Informativo 08

Fixação das tiras sobre a cintura

B8.4 Tiras do cinto sobre a cintura

Figura B-44 – Posicionamento das tiras sobre a cintura

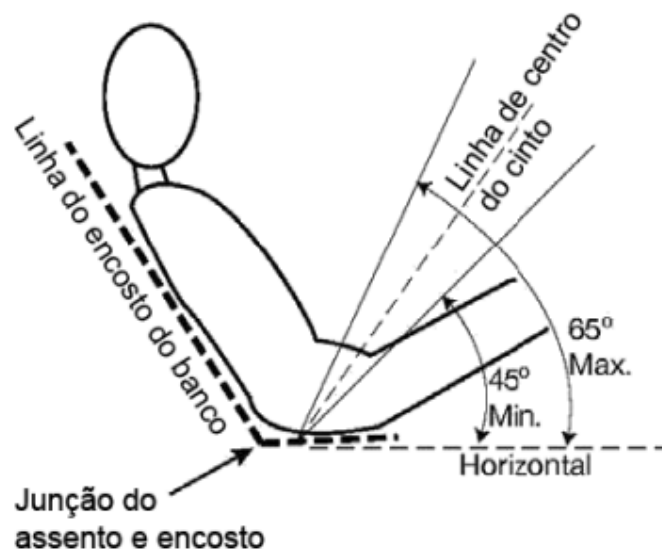
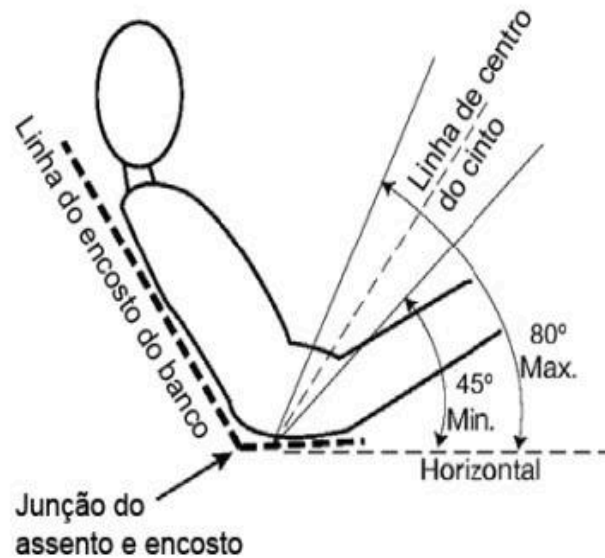
Foi constatado que para atender na totalidade a regra de fixação do cinto, alguns pontos estariam criando certas condições que não seriam possíveis de serem alcançadas pelas equipes.

B8.4.4 Em vista lateral, as tiras sobre a cintura devem estar entre um ângulo de 45° e 65° com a horizontal (Figura B-44)

B8.4.4 Em vista lateral, as tiras sobre a cintura devem estar entre um ângulo de 45° e 80° com a horizontal (Figura B-44)
